BIJLAGE I WATERVERGUNNING

1. Besluit

Op 28 augustus 2023 heb ik uw aanvraag ontvangen voor het aanbrengen en hebben van twee fauna-passages binnen de kern- en beschermingszone van regionale keringen ter hoogte van respectievelijk de rotonde N207/Gouwedreef te Reeuwijk en de Noordkade te Waddinxveen. Uw aanvraag is ingeschreven onder kenmerk 2023-018359.

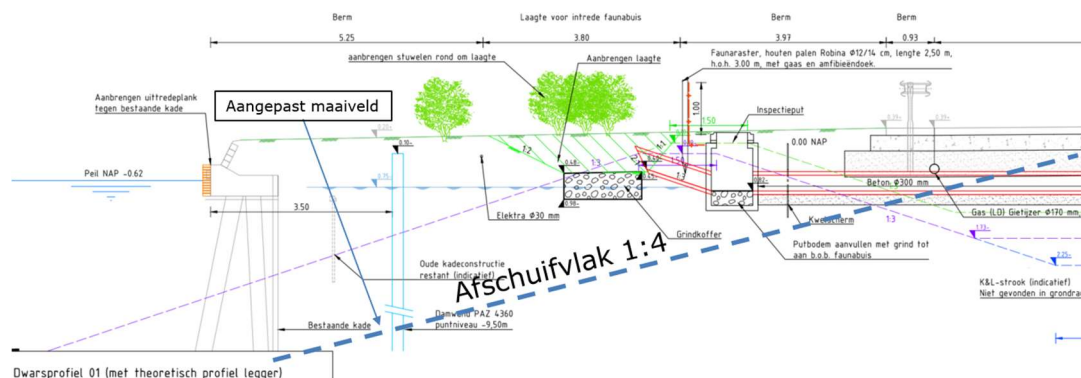
Ter plaatse van de oeverlijn is een oude oeverconstructie aanwezig. Uit eerdere analyses is gebleken dat aan de bestaande oeverconstructie geen reële sterkte kan worden ontleend. De buitenwaartse stabiliteit is daarom niet geborgd. Er moet daarom rekening worden gehouden dat het grondlichaam, conform paragraaf 2.3.1 uit de Handreiking, onder een helling van 1:4 kan afschuiven. De kruin heeft ter plaatse van de N207/Gouwedreef een breedte van 40 m. Zonder fauna-passage is, er ter plaatse van de rotonde N207/Gouwedreef, bij een kruinbreedte van 40 m en een bodemdiepte van de Gouwe van NAP -5,0 m, meer dan genoeg restbreedte om het water te keren.

Als er een fauna-passage wordt aangebracht en de grond onder een helling van 1:4 is weggeschoven, kan het boezemwater middels de fauna-passage de polder instromen en is de waterkerendheid niet meer geborgd. Een en ander is hieronder schetsmatig weergegeven.

Zoals hierboven is verwoord moet bij de toetsing van de buitenwaartse stabiliteit er van worden uitgegaan dat in een maatgevende situatie de bestaande damwand faalt en dat er een afschuiving plaatsvindt onder een helling van 1:4. Dit betekent dat in de berekening van de buitenwaartse stabiliteit van de damwand rekening moet worden gehouden met een 'aangepast maaiveld' niveau dat meters lager ligt dan het bestaande maaiveld. In de berekening van de damwand is echter uitgegaan van het huidige maaiveldniveau. Dit betekent dat de buitenwaartse stabiliteit onvoldoende is gewaarborgd.
